改善箇所説明図

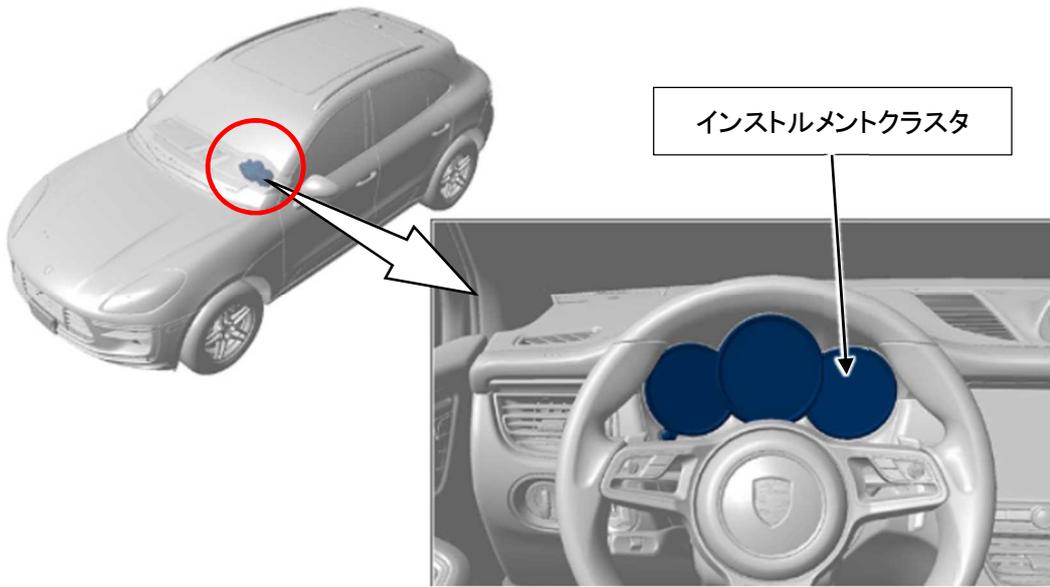
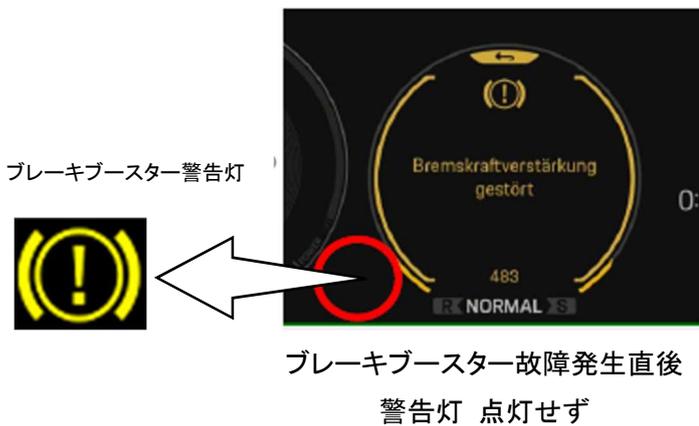
基準不適合発生箇所

注： □内はプログラムを書き換える部品を示す

ブレーキブースター警告装置において、インストルメントクラスタのプログラムが不適切なため、ブレーキブースターの故障時に警告灯が点灯せず、警告メッセージ確認後には誤った警告灯が点灯し、保安基準に適合しないおそれがある。

改善措置の内容

全車両、インストルメントクラスタを対策プログラムに書き換える。

識別： 改善済車両には車台番号打刻9桁目の下に黄色ペイントを塗布する。
